Zlepšení kvality vod horního povodí řeky Moravy - II. fáze

změnový list č.		Datum předložení	3. 11. 2015
Ev.č.	ZL-138-S-Z-SO 3.010	Datum schválení	6. 11. 2015
Objednatel	Vodohospodářská zařízení Šumperk, a.s., Jilová 6, 787 01 Šumperk		
Správce stavby	Sdružení API-VRV, vedoucí partner API spol. s r.o., Palackého 12, 150 56 Praha 5		
Zhotovitel	IMOS Brno, a.s., Olomoucká 174, 627 00 Brno		
Změnový list předkládá:	zhotovitel		
Charakter změny:	Práce neobsažené v ZDS xx) Oprava položek dle skutečnosti		
Stavba / objekt / úsek:	3. Město Zábřeh / SO 3.010 - LOKALITA SKALIČKA A RAJEČEK		
Specifikace změny: V rámci přípravy na realizaci přeložek 010/9.2 a 010/9.3 byly zjištěny tyto skutečnosti: a) Přeložka 010/9.2 - původně navržený rozsah v délce 220,0 m DN 400 SKL bude možno zkrátit o 179,0 m na výsledných 41 m. Současně upozorňuje – zejména s ohledem na velký podélný sklon - i na možnost zmenšení dimenze potrubí z DN 400 a DN 300. Dále bude třeba s ohledem na nové aktuální požadavky PMO na únosnost (30 t) provést i záměnu materiálu potrubí ze SKL na ŽB. b) Přeložka 010/9.3 - při kontrole přepojování stávající jednotné kanalizace na nový systém dešťové kanalizace bylo zjištěno, že v re

SITUACE M 1:500

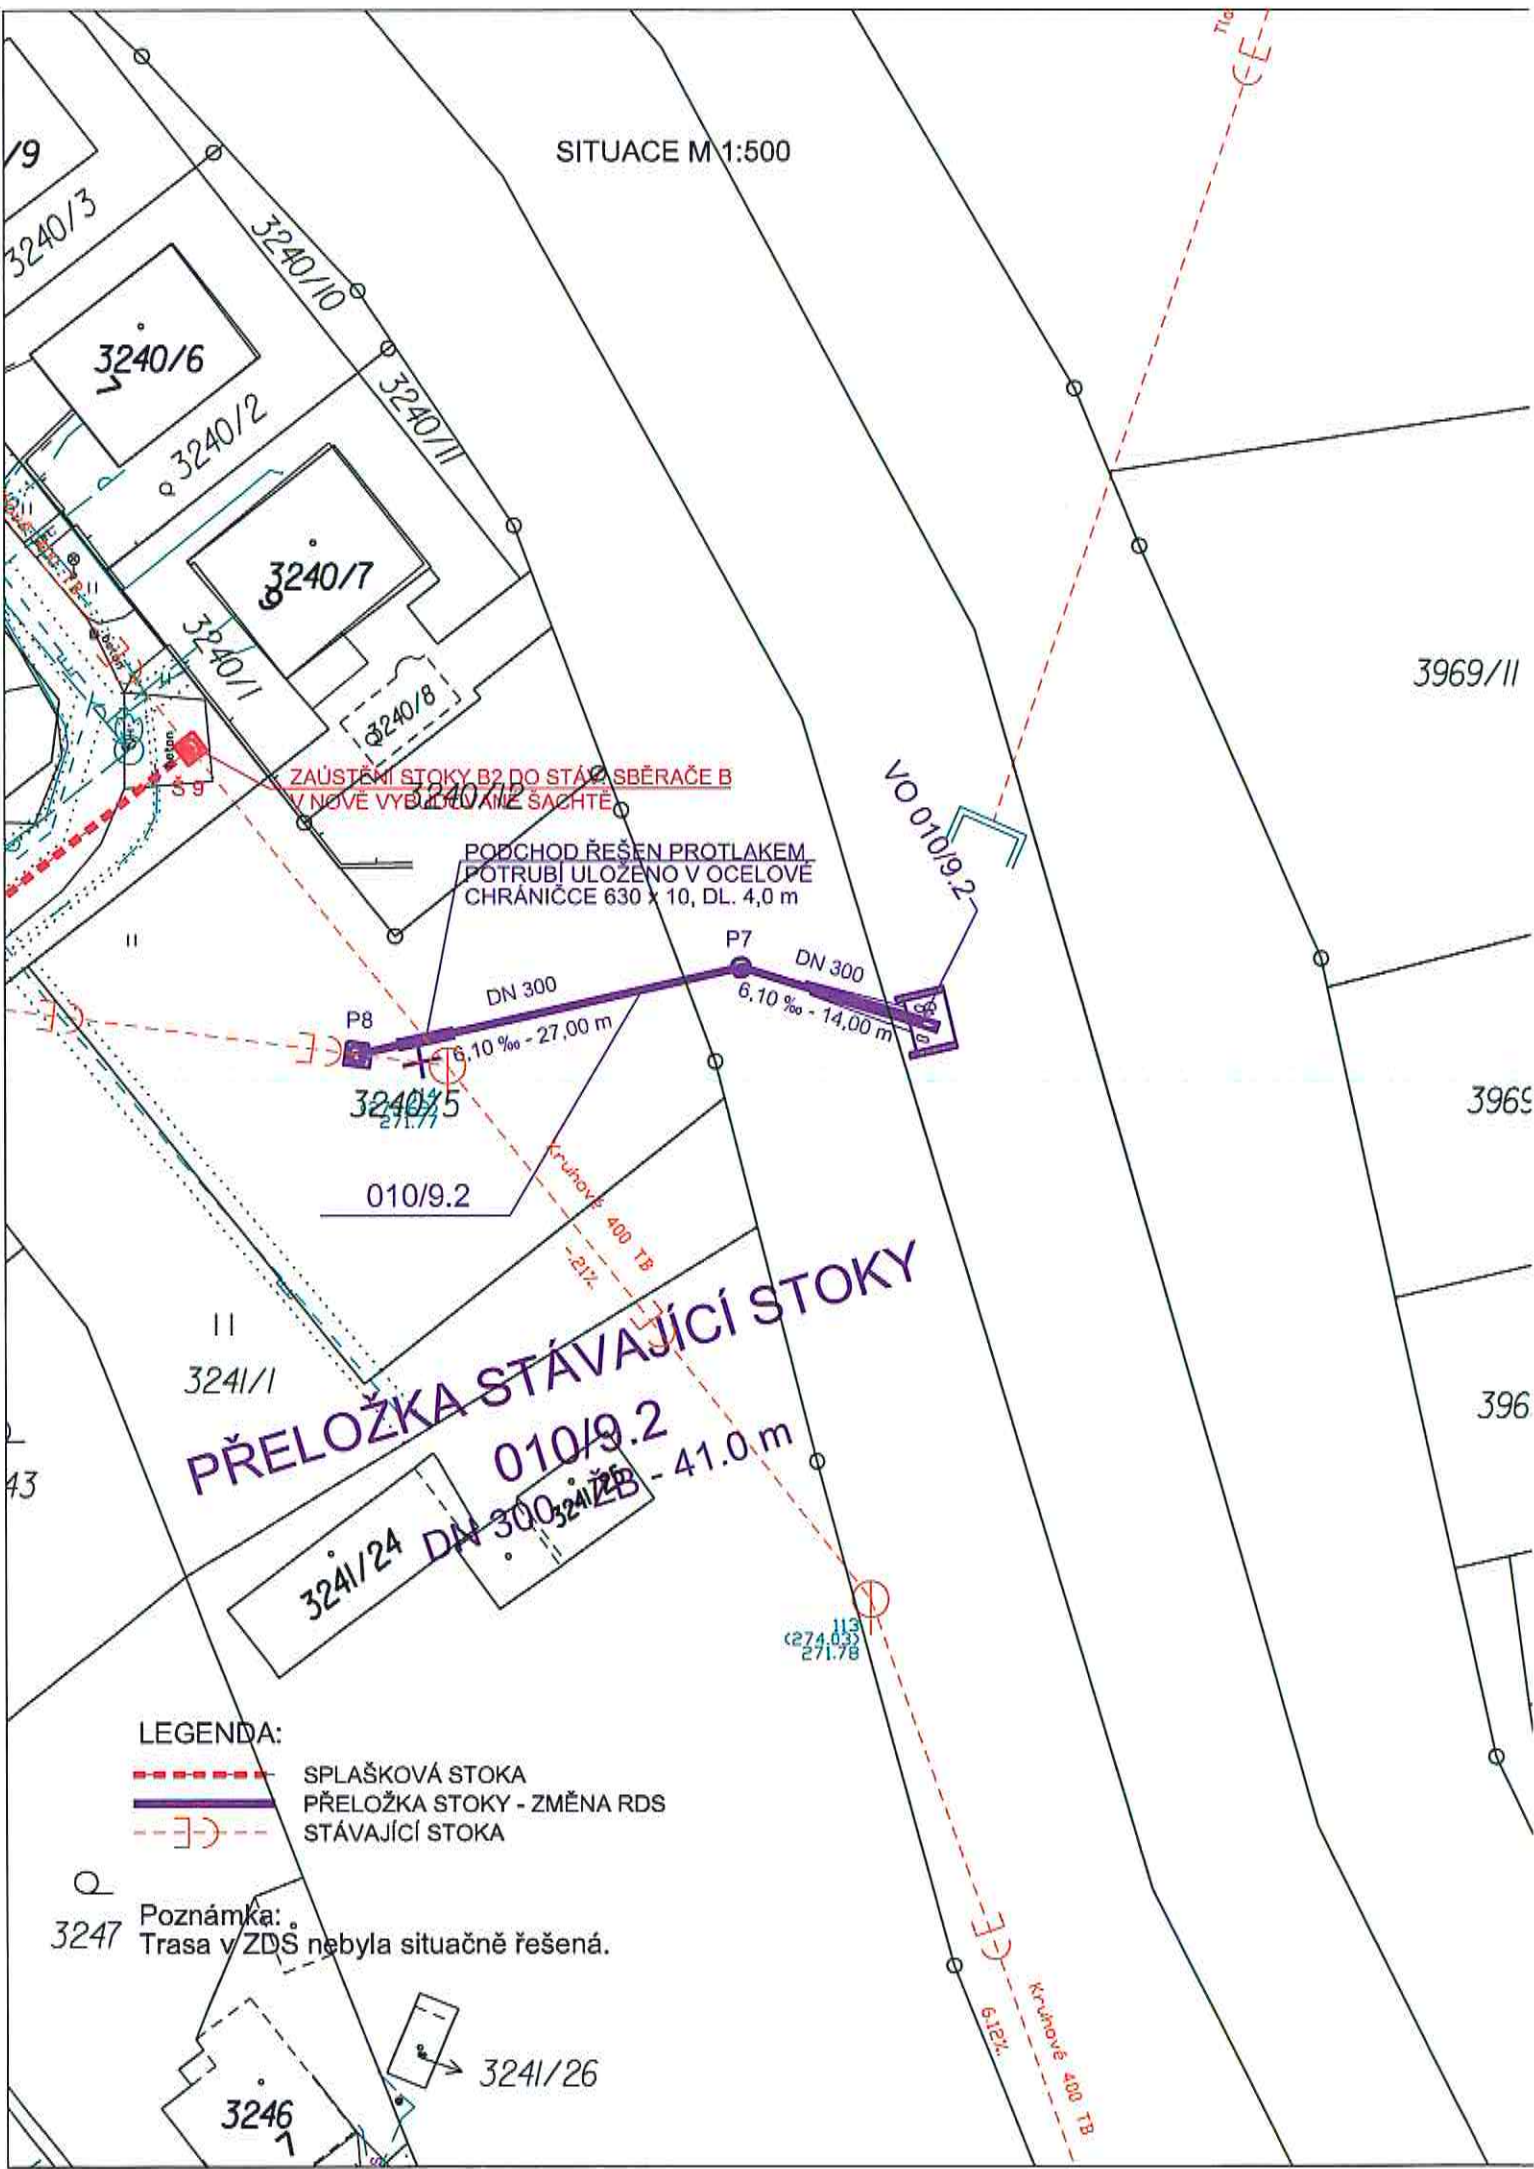
V rámci přípravy na realizaci přeložky 010/9.2 bylo zjištěno, že původně navržený rozsah v délce 220,0 m DN 400 SKL bude možno zkrátit a z důvodu spádu změnit materiál trubního vedení. V reálu rovněž neexistuje v podkladech zakreslený stávající propoj (pozemky 3241/2 a 3241/3) mezi stokou B a řekou Moravskou Sázavou

Zkrátit stoku z původně plánovaných 220,0 m o 179,0 m na 41,0 m. Zejména s ohledem na velký podélný sklon je možné zmenšit dimenzi potrubí z DN 400 a DN 300. Dále bude třeba s ohledem na nové aktuální požadavky PMO na únosnost (30 t) provést i záměnu materiálu potrubí ze SKL na ŽB. Dále doplnit krátkého propoje mezi stávající boční stokou a řekou Moravskou Sázavu.

Projektant s návrhem změny souhlasí, neboť vzniklou situaci nebylo možno předvídat. Původně navržená trasa byla s ohledem na nejistotu ohledně skutečné trasy stávajícího potrubí a na neznámý stavebně-technický stav této stoky navržena na stranu bezpečnou - ve větší délce. Po zjištění skutečného stavu věci zhotovitelem se doporučuje postupovat dle výše uvedeného návrhu.
